SCHNITT A-A

Welding/Schweißen DIN EN ISO 13920-AF	Stamping/Stanzen DIN 6930 g	Bending/Biegen DIN 6935	Thermal cutting/Thermisches Schneiden DIN EN ISO 9013-I	Plasma cutting/Plasma Schneiden DIN EN ISO 9013-II
Drawn by/erstellt von TK	Approved by/geprüft von TK	Spare part / Ersatzteil	Surface finish/Oberfläche DIN ISO 1302	General Tolerance/Allgemeintoleranzen DIN EN ISO 2768 mK
Drawn date/Zeichnungserstellung 28.05.2025	Approved date/geprüft am 05.06.2025	Designed by/konstruiert von LS	Comment/Bemerkung	Scale/Maßstab 1:10
Material Beton		Weight/Gewicht 0.00 kg	Sheet format/Blattformat A2	Sheet/Blatt 2 (4)
Description/Beschreibung Grubenplan HLS2810- DUO-44_46		Drawing No. / Zeichnungsnummer K2810-4-005771	Status Approved	Rev
Logo: Herkules and HEBSON		Article No./Artikelnummer K2810-4-005771

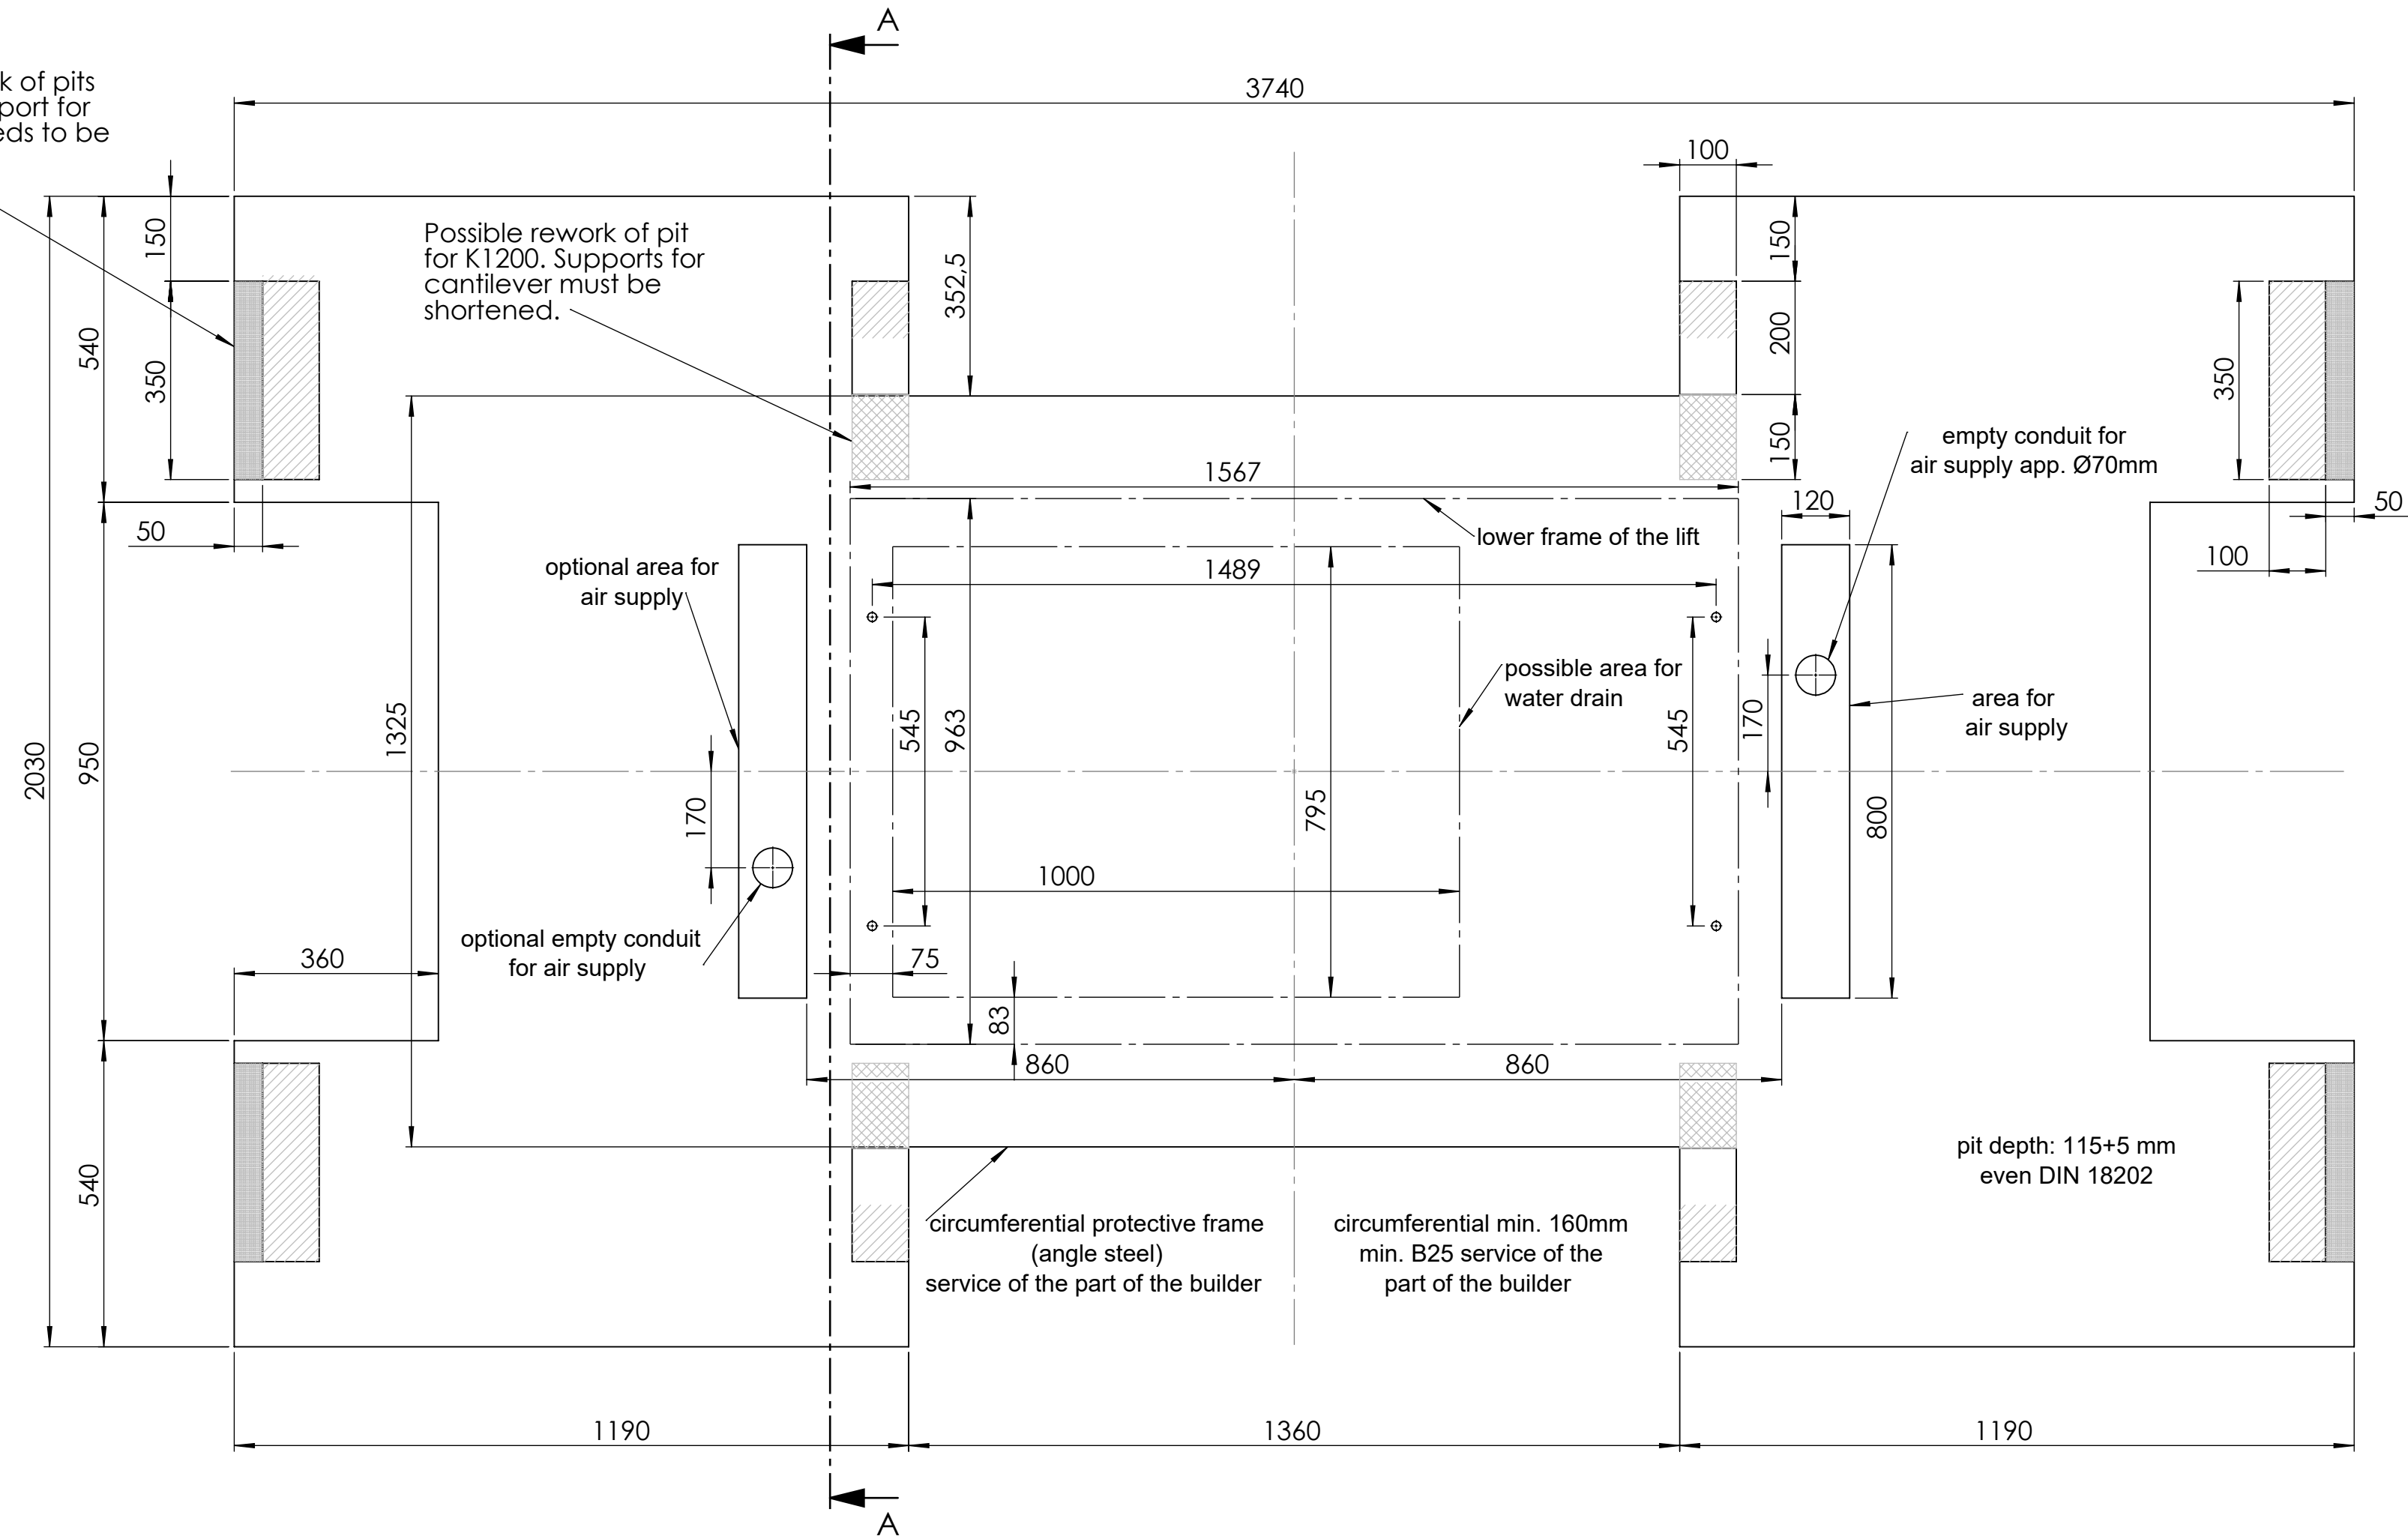
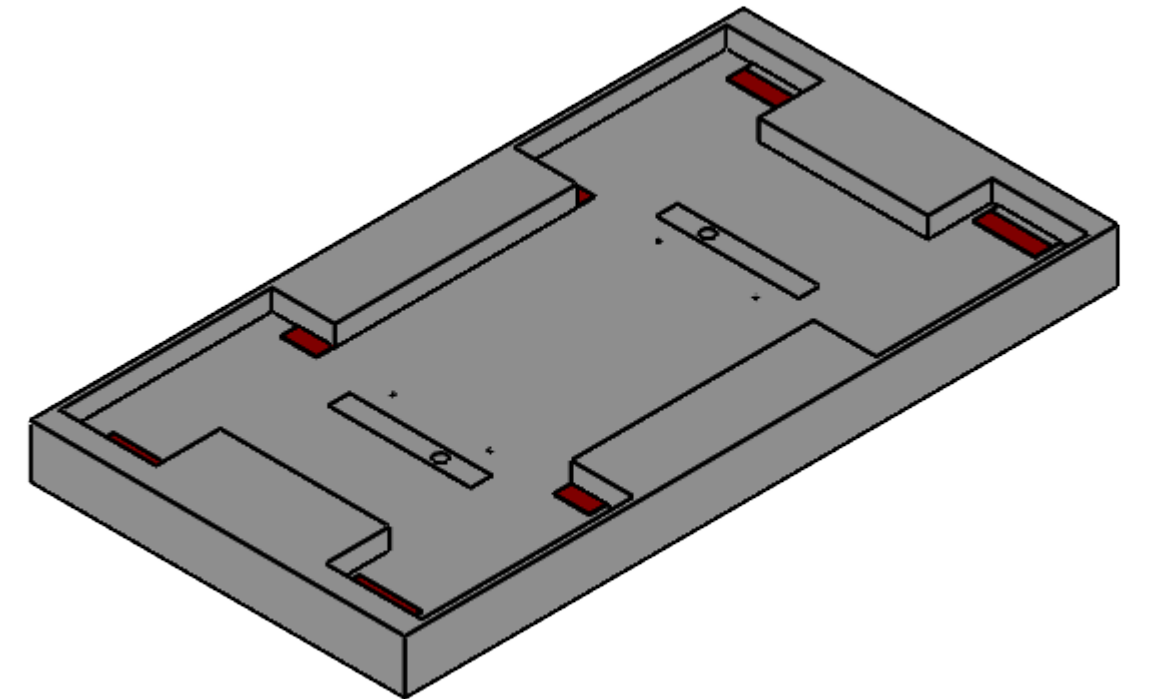
Possible rework of pits for K1200. Support for cantilever needs to be longer.

Possible rework of pit for K1200. Supports for cantilever must be shortened.

pit depth: 115+5 mm
even DIN 18202
